Oppdragsgiver: SØR arkitekter AS
Oppdragsnavn: Krøderen
Oppdragsnummer: 644530-01
Utarbeidet av: Knut Einar Ekmann
Oppdragsleder: Knut Einar Ekmann
Dato: 22.01.2025
Tilgjengelighet: Velg et element.

Notat Notat_Alternativer Fv2894

Sør Arkitekt holder på med områdeplan for Krøderen sentrum. Det arbeides med grep som gjør at forbindelser for gående og syklende forbedres i sentrum. Det sees også på en mulig omlegging av Fv2894 (Vestsideveien) for å knytte museumsområdet på Krøderbanen nærmere sentrum. I dagens vegløsning krysser Fv. 2894 gjennom museumsområdet.

Figur 1 Eksisterende kryss

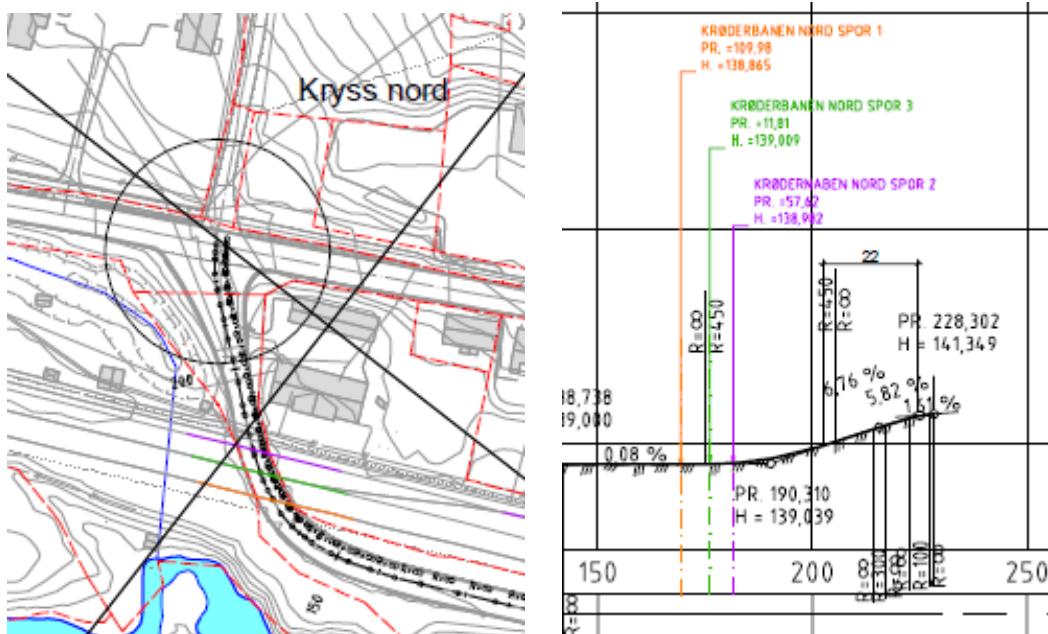
Eksisterende kryss innehar ikke korrekt utforming iht. vegnormaler. Stigningsforholdene for oppstilling er overskredet. Det er ønskelig med 22m oppstilling med maks 3% fall. Ingen av kryssene oppfyller dette.

Begge kryssene er basert på fremkommelighet for dimensjonerende kjøretøy etter kjøremåte B og C (bruker deler av motgående kjørefelt for manøvrering).

Figur 2 Eksisterende kryss nord, planløsning og vertikalkurvatur

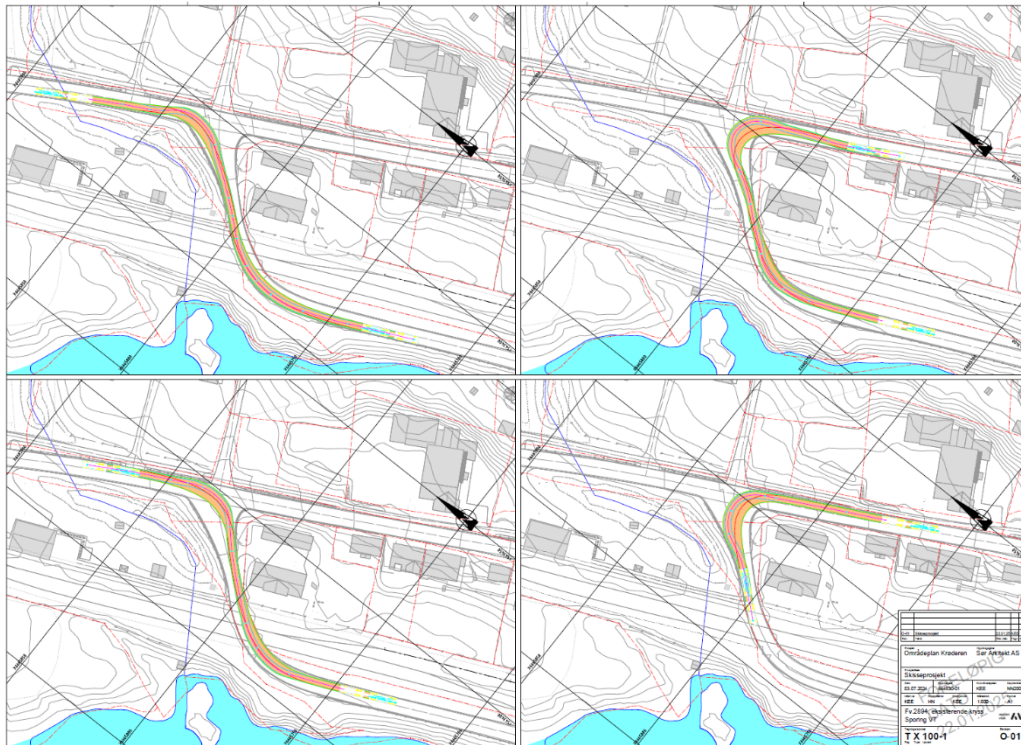
Krysset har stigning 6-7% mot Fv.280 uten tilfredstillende høybrekk i kryssområdet. Høybrekket mot fylkesveien har antakelig en verdi på $R < 100$. Vinkelen mellom sekundærveg og primærveg er på 66 grader, mellom Fv.2894 og Fv.280. Det medfører relativt krapp hjørneavrunding mot sør. Det er heller ikke oppstillingslengde for dimensjonerende kjøretøy.

Krysset har stigning 9-10% mot Fv.280 uten tilfredstillende høybrekk i kryssområdet. Høybrekket mot fylkesveien har antakelig en verdi på $R < 100$. Det er heller ikke oppstillingslengde for dimensjonerende kjøretøy. Vinkelrett tilkobling mellom fylkesveiene gir det sydlige krysset en fordel ovenfor det nordre.

Figur 6 Sporing med vogntog i eksisterende kryss vest.

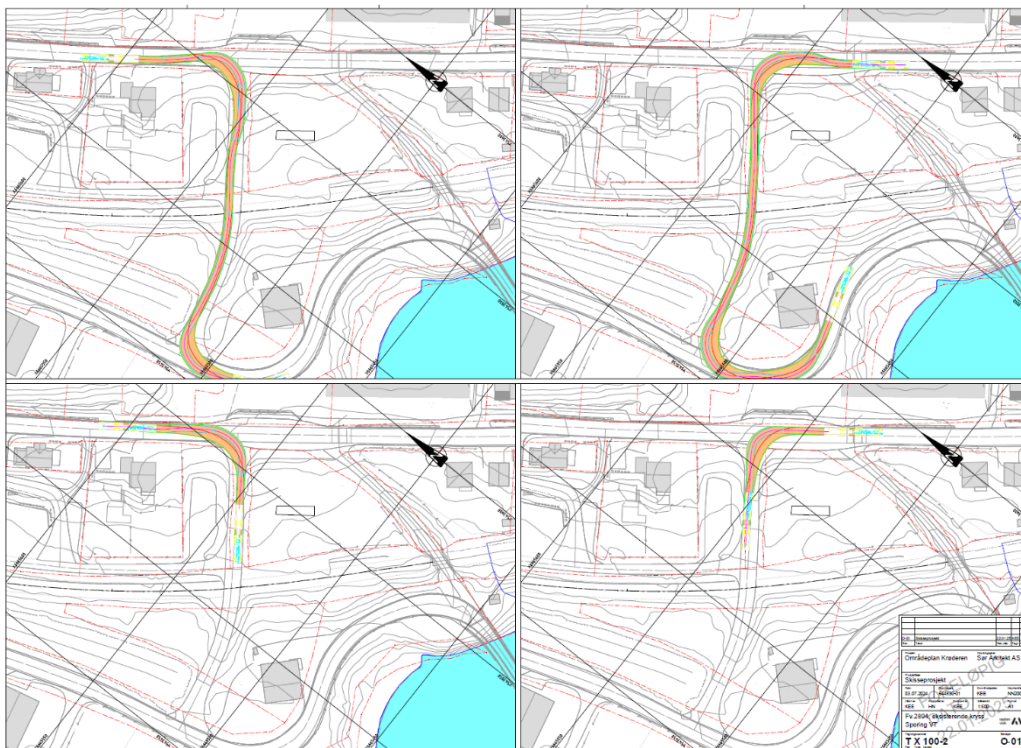
Det er gjort sporingsøvelser med dimensjonerende kjøretøy vogntog. Ved begge kryss er det i dag smalt og kjøretøy må bruke store deler av motgående kjørefelt. De ulike kjørebevegelsene er dokumentert på vedlegg, TX100-1 og TX100-2. Det ser ikke ut til at to dimensjonerende kjøretøy kan passere hverandre i kryssområdene.

Figur 10 Resulterende fall i kurver

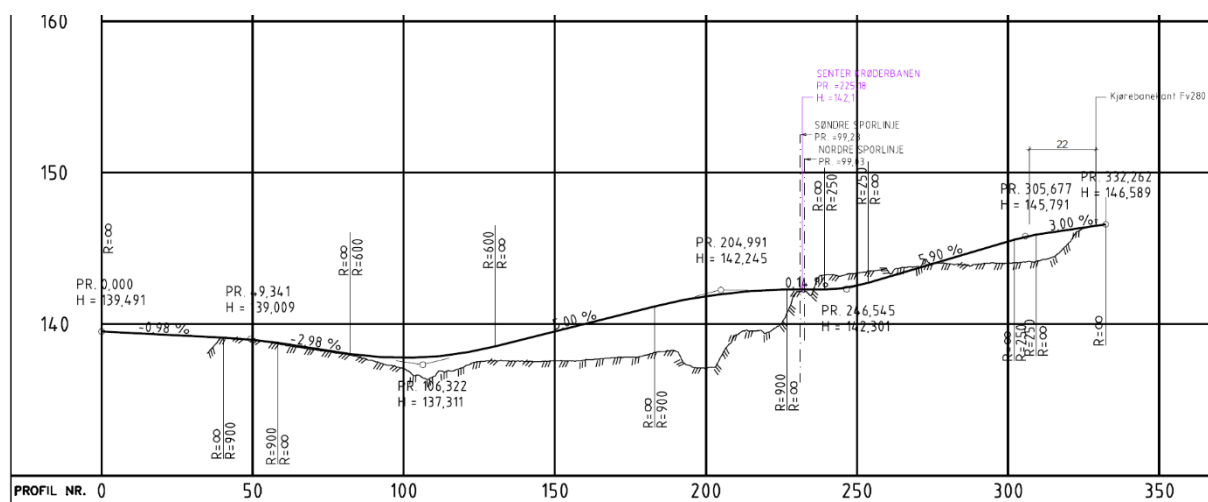
Resulterende fall				
Profil	Radius	Stigning	Tverrfall	Resulterende fall
P50	20	2,0 %	5,0 %	5,4 %
P95	30	0,5 %	2,7 %	2,7 %
P150	32	5,0 %	5,0 %	7,1 %
P250	20	5,5 %	4,5 %	7,1 %
P300	20	5,9 %	5,0 %	7,7 %

Krav: maks resulterende 10%

Figur 14 Sporing alternativ A3 med Vogntog

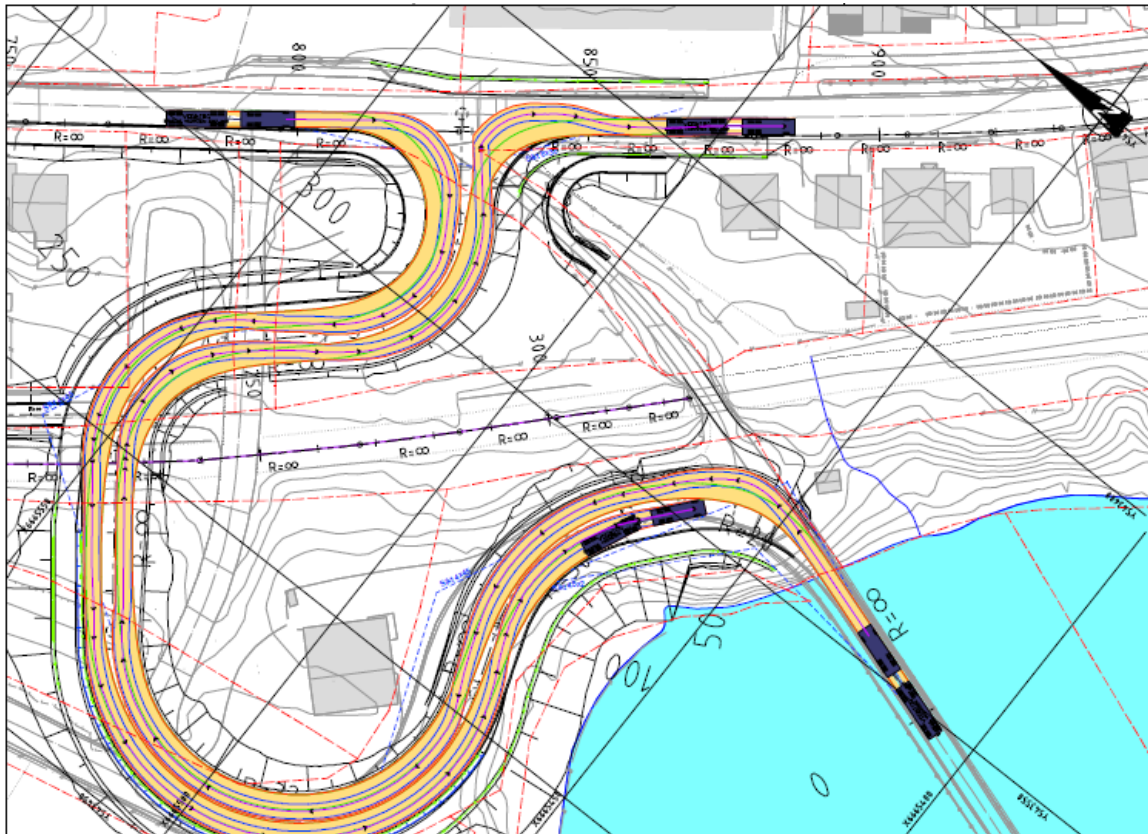
Dimensjonerende kjøretøy er vogntog. Geometrisk løsning er kontrollert med sporingsverktøy i Autoturn. To vogntog kan møtes på hele strekningen uten at det skaper problemer. Nede ved brua er det gitt at VT blir stående å vente til motgående kjøretøy er kommet over brua. Vegarealet som er lagt inn her ivaretar at det kan møtes to vogntog uten konsekvenser.

Figur 15 Linje C4, fylkeskommunens alternativ

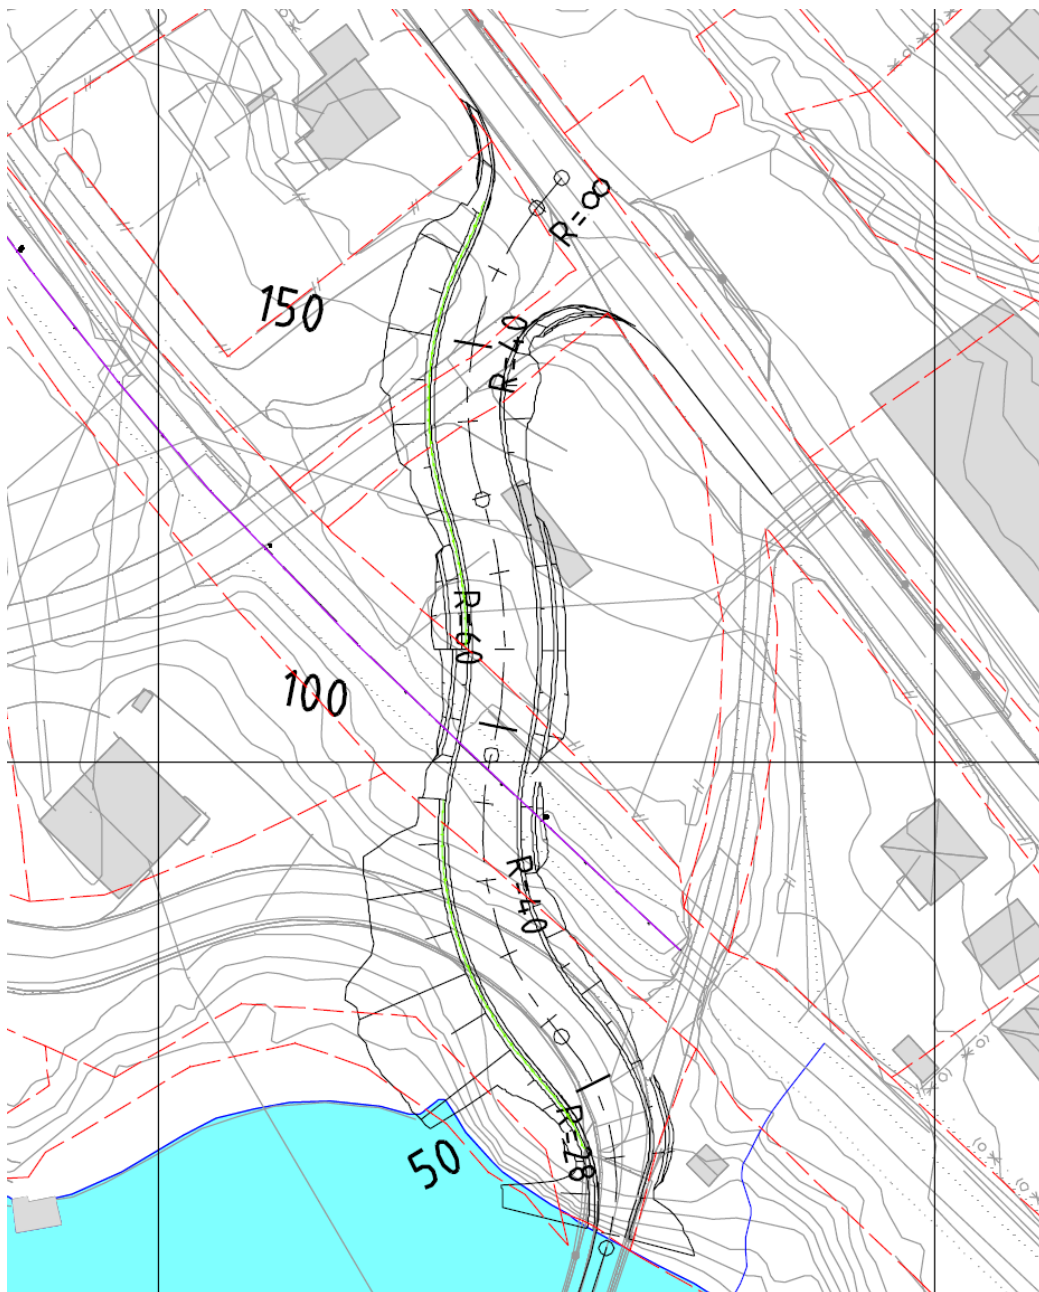
Fylkeskommunens forslag til tilkobling mellom Fv.2854 og Fv.280 går mer eller mindre rett opp mellom brua og krysset. Vegens lengde blir ca. 170 m. Vegen vil krysse Krøderbanen med skrå linjeføring.

I kryssområde med Fv.280 blir oppstillingen for dimensjonerende kjøretøy stilt skrått mot hovedvegen. Det blir mindre sikt mot øst.

Figur 16 Lengdeprofil C4

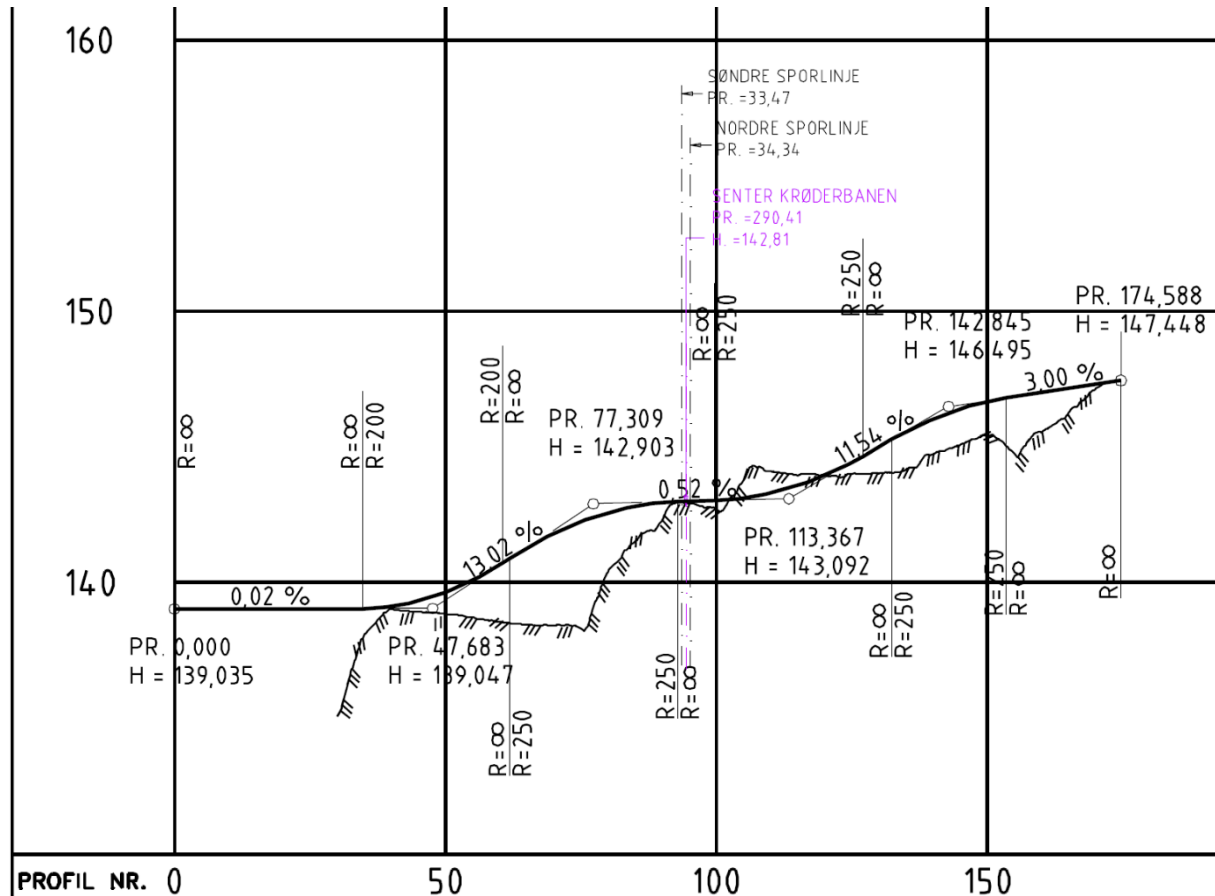
Linjens stigningsforhold er utenfor krav i håndbok og man vil ikke få lagt inn ønsket størrelse på høy- og lavbrekk.

Inn mot krysningspunktet på Krøderbanen er det relativt stor stigning og fall. Samt at det er dårlig sikt på grunn av skrå kryssing. Vegens stigning overstiger normalens krav og man vil oversteige kravene til resulterende fall selv om tverrfallet settes til 0.

Figur 17 Eksisterende kryssingspunkt ved Krøderbrua

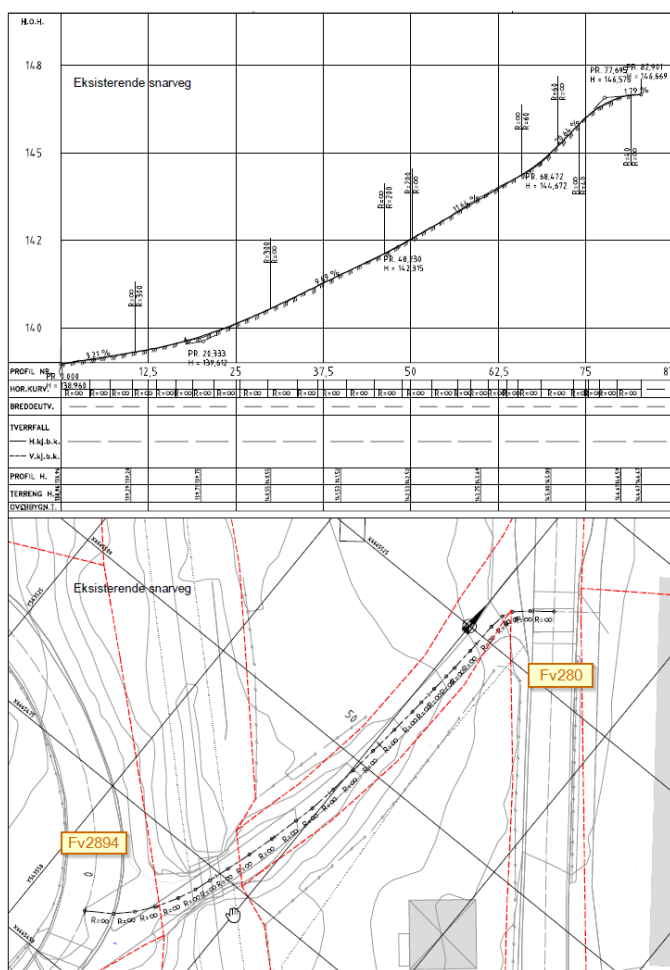
Eksisterende trasè er ca 2,6m bred. Kryssingspunkt nede ved Krøderbrua kommer skrått på kjørebanelen. Det er kort avstand fra undergang og frem til kjørebanelkant. Der står rester av en gammel svingebom i undergangen, men den er i ustand. Det er ingen hindringer for syklende som kommer ned snarvegen. Sikt fra vest er uhindret opp mot undergang men ut mot brua er gangsonen smal og rekkverket står i siktlinjen. Når man kommer kjørende over brua har man sikt på høyre side inn på gangbanen ved gangfeltet men på venstre går siktlinjen i konflikt med rekkverket. På venstre side har ikke fortauet full bredde, vente- og landingsareal er ekstremt lite på vestsiden. Ved kryssingspunktet med Fv280 kommer trasèen opp fra en bratt stigning(ca. 20%), det er uklart om sikt linjene er ivarettatt fra der snarvegen kommer opp. På motsatt side er det et rekkverk mellom GS-vegen og kryssingspunktet. Snarvegen har direkte kobling mot holdeplass på sydsiden av Fv280. Kryssingen av Fv280 er tilrettelagt med opphøyd gangfelt.

Figur 20 Utklipp fra plan og profiltegning. Omlagt snarveg (TD601)

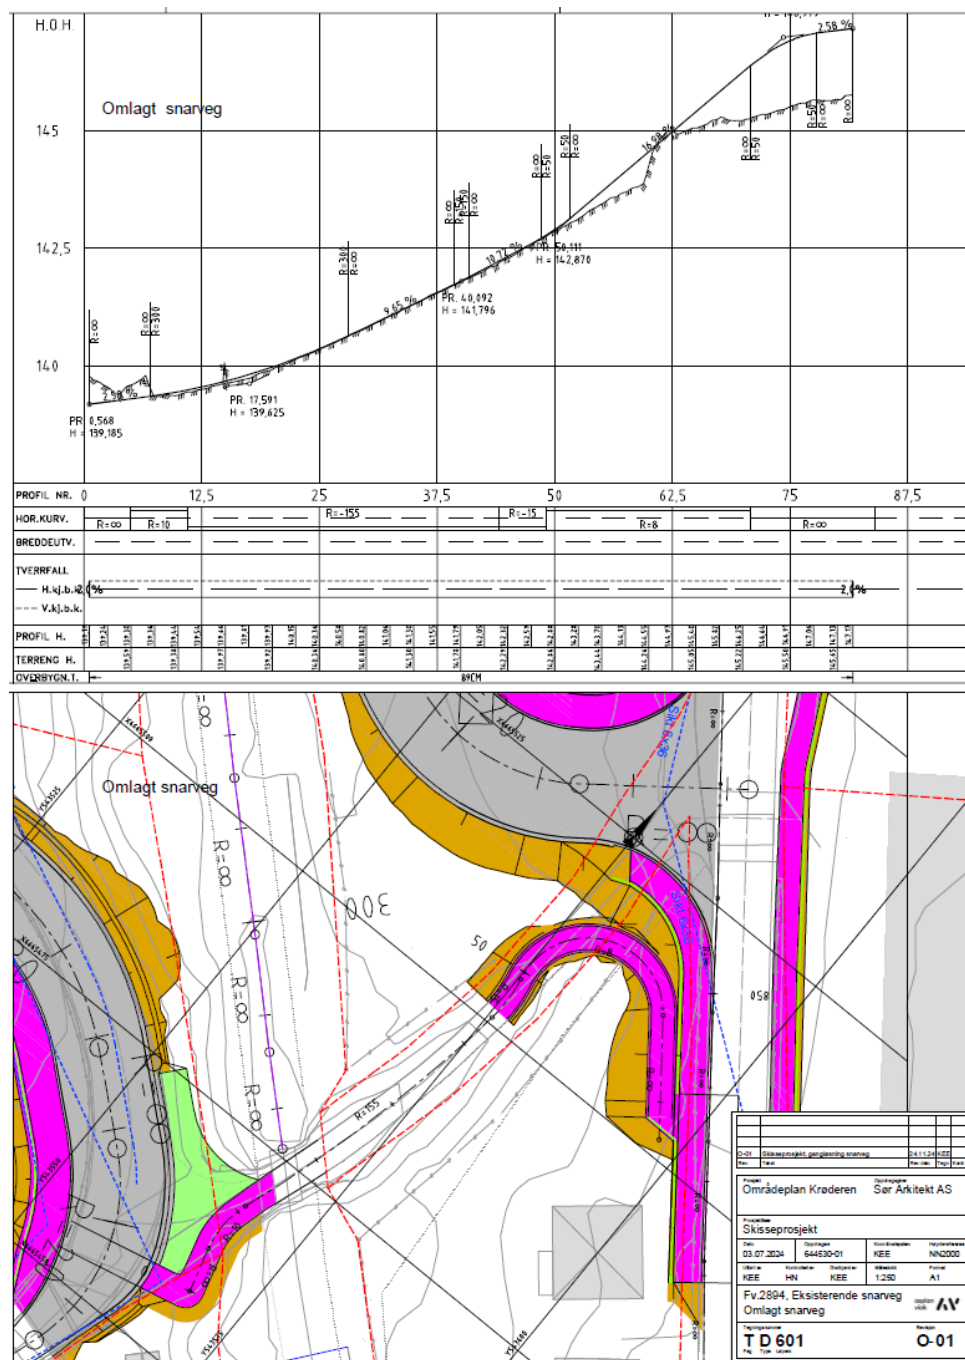
Det foreslås å etablere en grønnrabbatt som leder gående og syklende parallelt med Fv2894 før de svinger ut og krysser vegen. Det er vist siktlinjer 45 x2m mot gangfeltet. Sikt vil være noe forhindret fra rekkverk på høyre side når man kommer fra vest. Når man kommer kjørende over brua vil sikt mot gangfeltets venstre side være uforandret fra eksisterende situasjon. Forskjellen mellom eksisterende situasjon og ny løsning vil være at de gående har bedre plass til å oppholde seg på fortauet før de krysser vegen. Det vil være nødvendig med en liten utvidelse av gangareal/fortau på brua (detaljerer i en senere fase).

Fra vegkart ser vi at nåværende farsgrense er satt til 50km/t, på det grunnlaget er stoppsikt satt til 45m. Det bør vurderes lavere fartsgrense når Fv2894 legges om i fremtiden, gjennomgående 40km/t i Krøderen sentrum bør være forutsetningen.
